# PROJET GEOPULSE

**DEMANDE D'AUTORISATION D'OUVERTURE DE  
TRAVAUX MINIERS DE GEOTHERMIE PROFONDE**

**MEMOIRE EN REPONSE A L'AVIS DE L'AUTORITE ENVIRONNEMENTALE**

**AVIS DELIBERE N°2020-69 ADOPTE LE 20/01/2021**

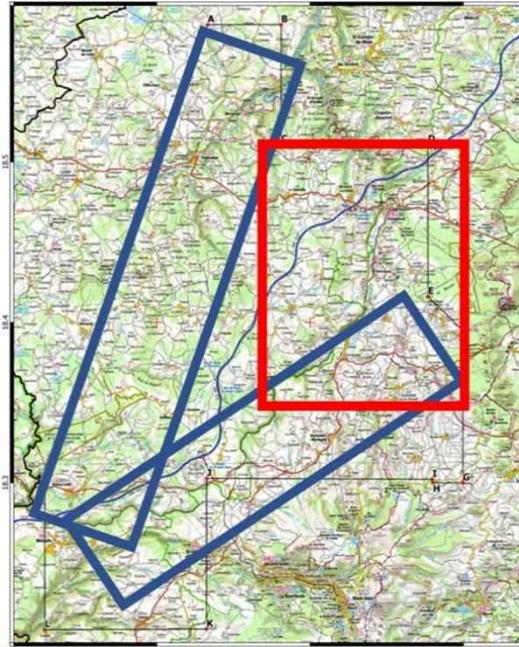
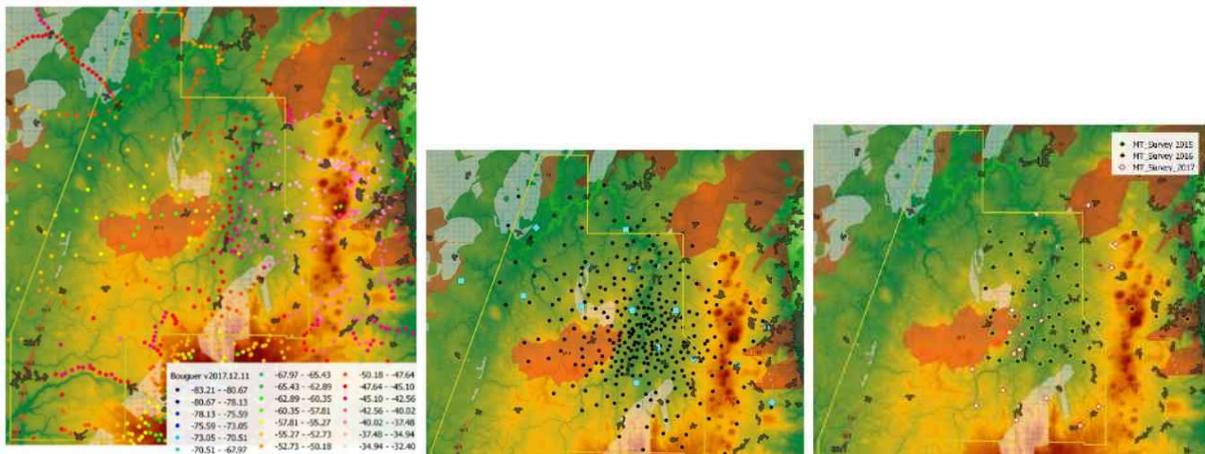
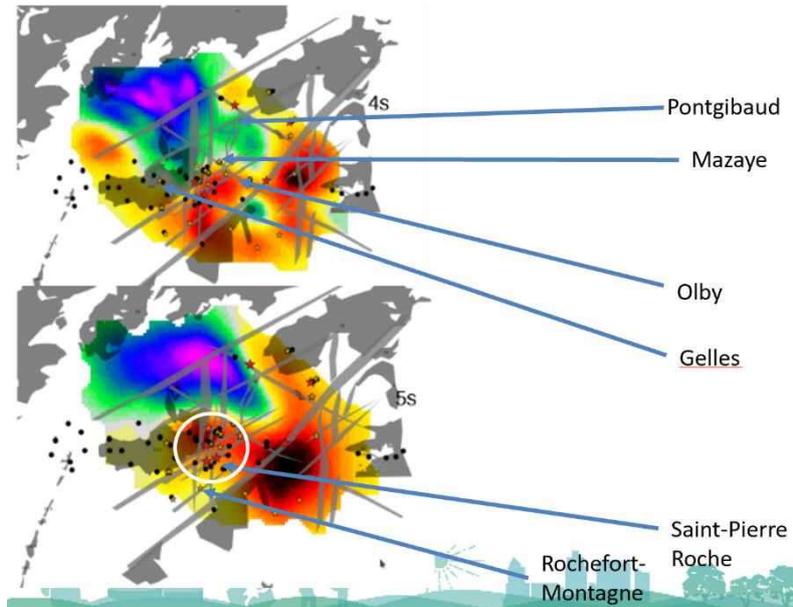
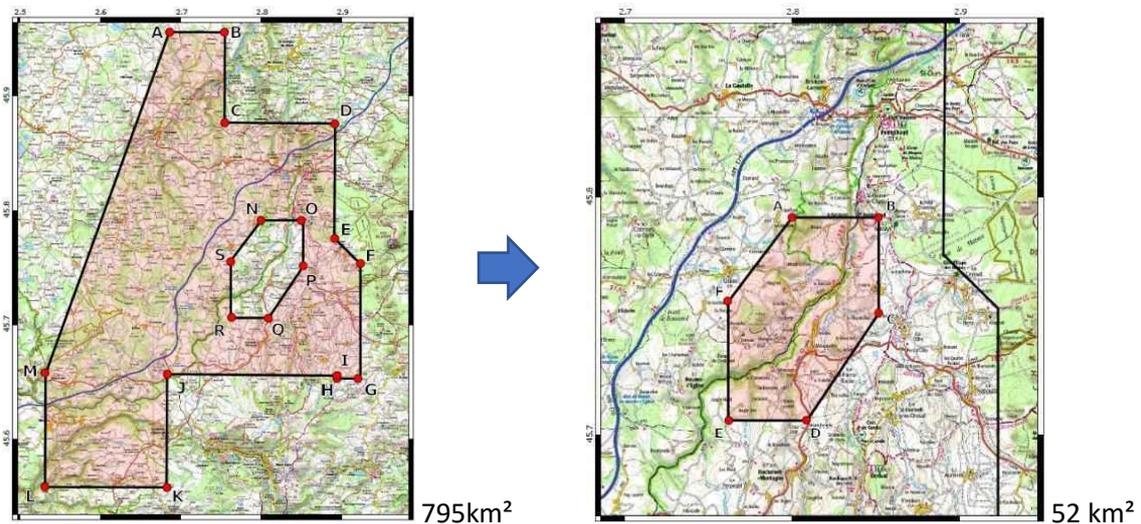
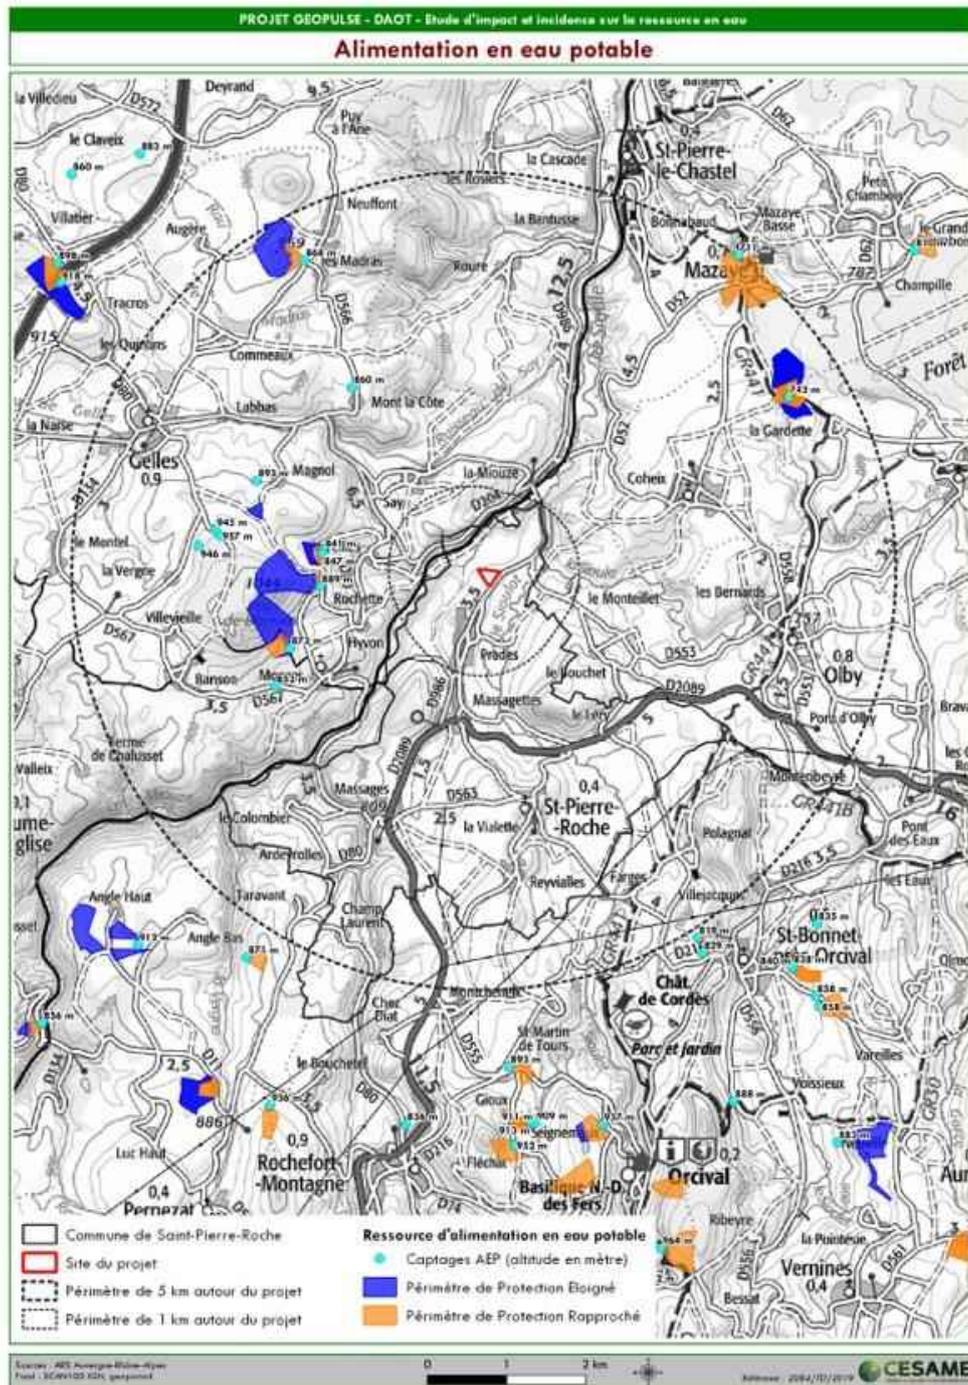
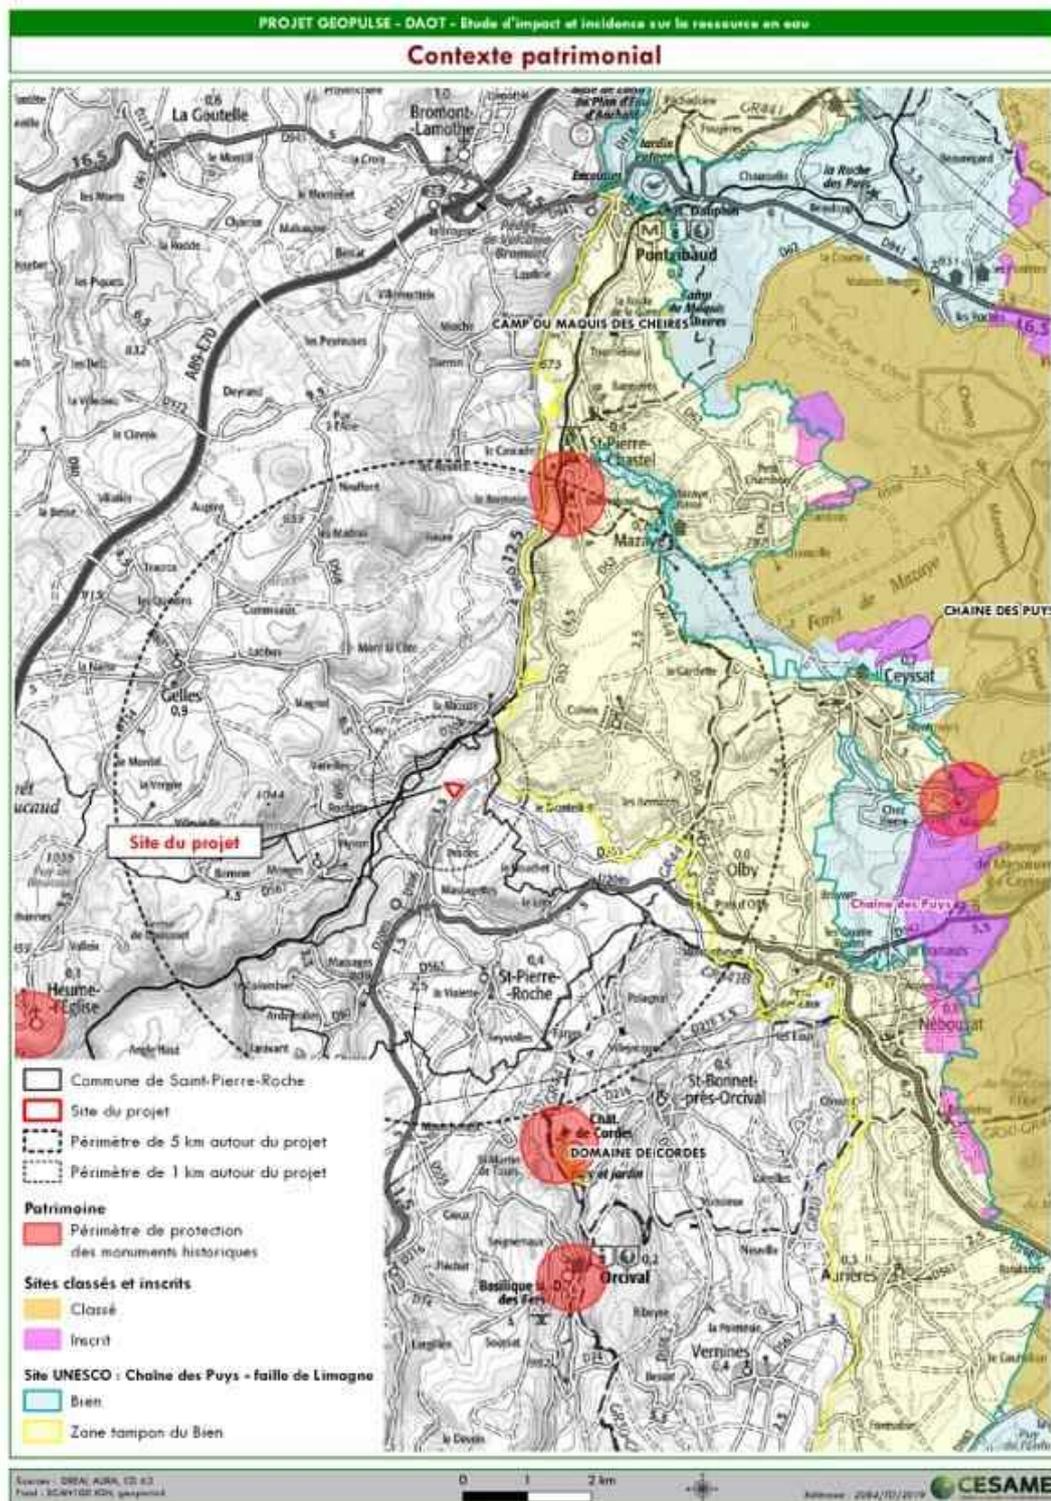
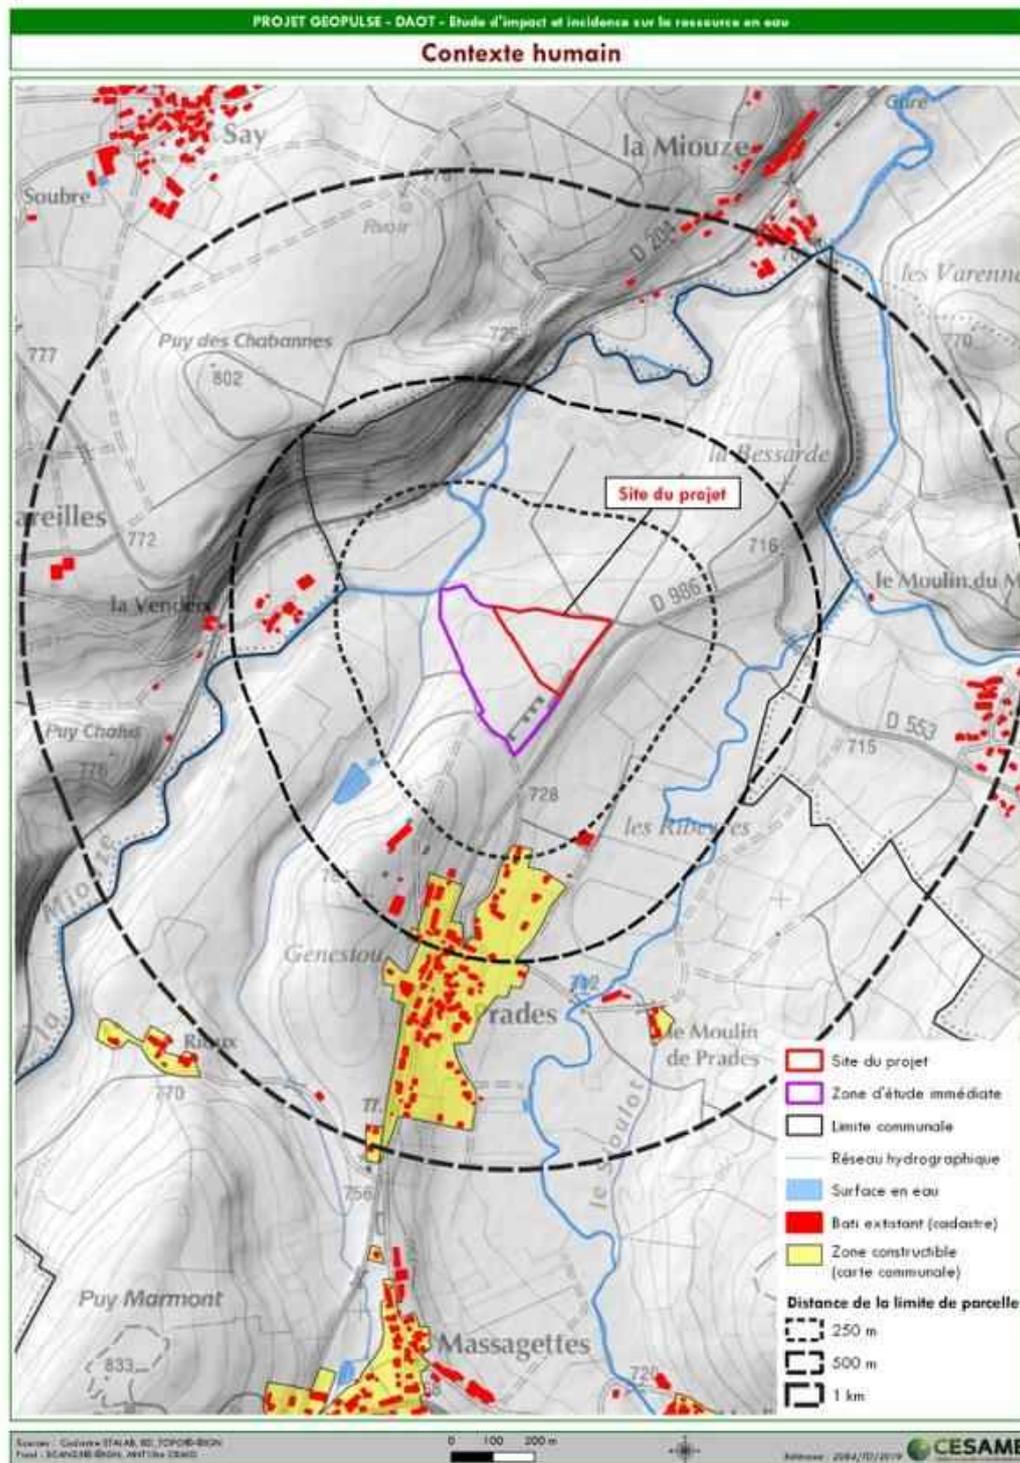
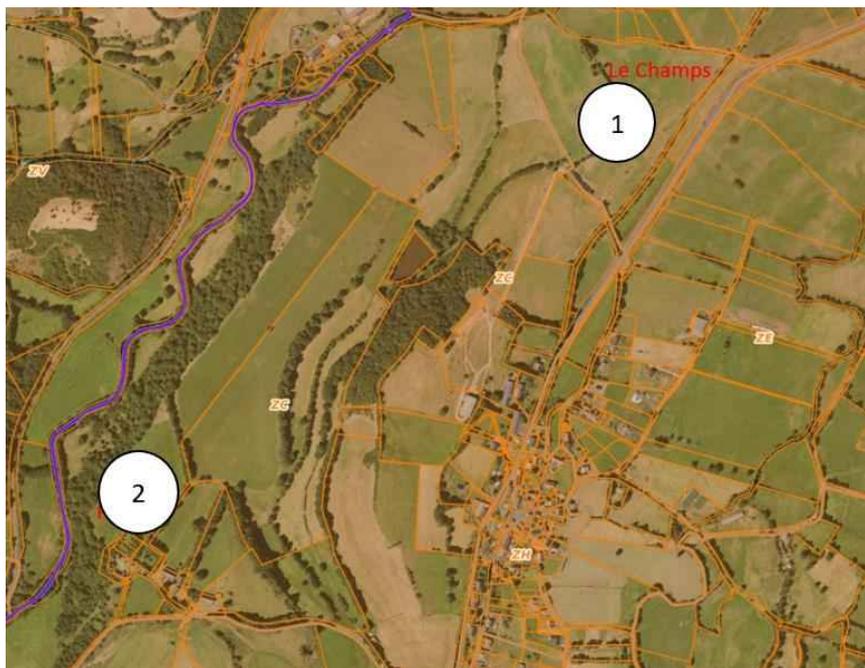
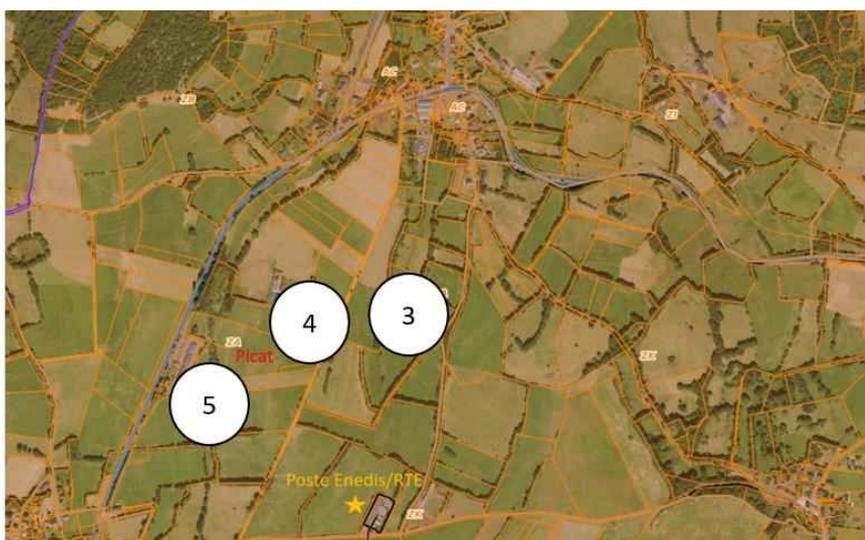
Page 13 de l'avis : « *L'Ae recommande de présenter l'analyse des variantes examinées à l'échelle de la zone du permis de recherche ainsi que les raisons, notamment environnementales, qui ont conduit au choix du parti retenu.* »

La démarche de choix du site au sein du permis exclusif de recherche est présentée p.14 et suivantes de l'étude d'impact – Pièce 8 du dossier.

Concernant le choix du site d'implantation du projet au sein du PER Sioule-Miouze, il résulte du croisement de différents critères :

En complément des éléments apportés dans l'étude d'impact, les étapes aboutissant au choix de la zone du projet sont détaillées ci-après.

Ainsi, sur la base de l'ensemble de ces critères, plusieurs sites ont été investigués en coordination avec la mairie de Saint-Pierre-Roche et les propriétaires de terrain. **Le nombre d'options s'est avéré extrêmement limité en raison de l'absence de terrains de minimum 2 à 3 ha disponibles sur la zone recherchée.**

Les sites 3 à 5 retenus initialement présentaient, après étude approfondie, une difficulté technique d'un point de vue géologique en raison de l'angle qui aurait été nécessaire pour les puits pour atteindre la cible géologique. Ainsi, le risque d'impossibilité technique nous a donc conduit à écarter finalement cette zone malgré sa proximité avec le poste de raccordement électrique. En outre, le site 4 présentait également l'inconvénient de la proximité immédiate avec une ferme et le site 3 a été jugé peu favorable d'un point de vue environnemental en raison de la présence de nombreuses haies qu'il aurait fallu détruire. Enfin, le site 5 (zone d'activité Piquat) était à proximité d'une zone humide recensée lors de la dernière évolution de la carte communale.

Concernant la zone à proximité du hameau de Prades, deux sites ont été initialement identifiés comme potentiellement disponibles et réunissant l'ensemble des critères : le site de Rioux (identifié 2 ci-dessus) sur un terrain d'au moins 2 hectares. Finalement, les propriétaires de cette parcelle n'ont pas souhaité poursuivre les discussions. De plus, quelques habitations étaient assez proches (c'est un hameau).

Enfin, le site du Champ s'est avéré intéressant du point de vue géologique et réunissant a priori l'ensemble des critères (éloigné des habitations, impact visuel modéré car situé derrière une butte et la crête avec une haie d'arbre, prairie de fauche avec un risque limité concernant les enjeux floristiques, etc.).

La surface de la parcelle (plus de 8 hectares) a également permis d'optimiser le choix d'implantation par rapport aux contraintes environnementales étudiées en détail par la suite (3 hectares pour la phase chantier, puis 1.8 hectares pour la phase exploitation). Les variantes pour le positionnement du projet au sein des parcelles retenues et les raisons du choix du parti retenu sont explicitées p.17 de l'étude d'impact.

Figure 12 : Cartographie des chiroptères issue de l'étude d'impact du dossier de DAOTM

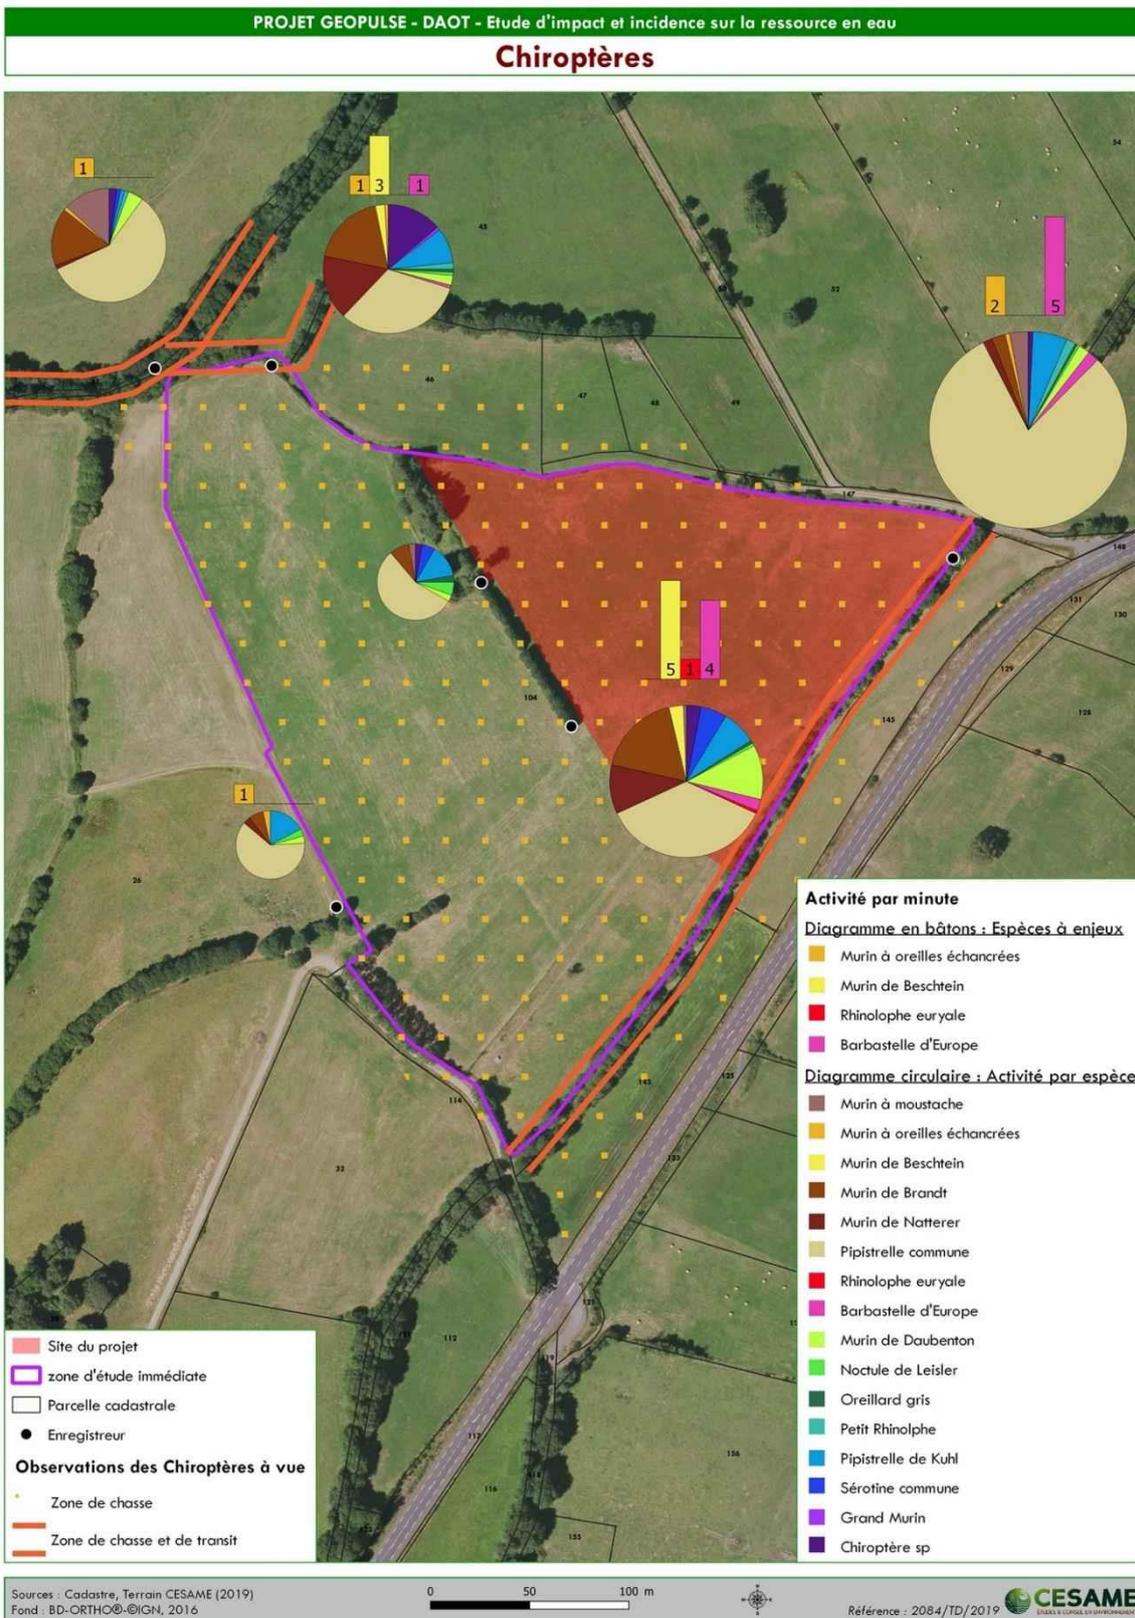
- « de compléter l'analyse des incidences de la phase chantier en précisant les incidences liées à la construction de la centrale de production électrique et à la ligne de raccordement au réseau électrique. » (page 13 de son avis) ;
- « de compléter l'étude d'impact par une analyse des incidences de la phase d'exploitation et d'appliquer la démarche d'évitement, de réduction et de compensation à la conception du projet et aux choix techniques effectués. » (page 17 de son avis) ;
- « de compléter l'analyse des incidences du projet sur la biodiversité durant la phase d'exploitation. » (page 18 de son avis) ;
- « de compléter l'analyse des incidences Natura 2000 afin de prendre en compte la phase exploitation. » (page 20 de son avis).

Les investigations réalisées concernant les Chiroptères (principal enjeu lié au site Natura 2000 FR8302013 « Gîtes de la Sioule ») montrent une activité surtout importante (notamment en transit – cf. carte p.88 de l'étude d'impact) le long de la haie principale en limite est et au niveau de la Miouze.

La partie du site où est envisagée la centrale est surtout utilisée en zone de chasse diffuse (cf. Cartographe de la figure 12 page suivante).

En phase d'exploitation, le projet entraînera une perte brute de territoire de chasse, compensée par les mesures de réduction et de compensations (mesures agro-environnementales et reconstitution de prairies naturelles) prévues au niveau des zones agricoles périphériques.

Comme mentionné en conclusion p. 178 de l'étude d'impact, le projet n'aura ainsi pas d'incidence significative sur les espèces et habitats d'intérêt communautaire ayant justifié la désignation du site Natura 2000 ZSC FR8302013 « Gîtes de la Sioule » ; il ne remet pas en cause leur état de conservation aussi bien en phase travaux miniers qu'en phase exploitation de la ressource.
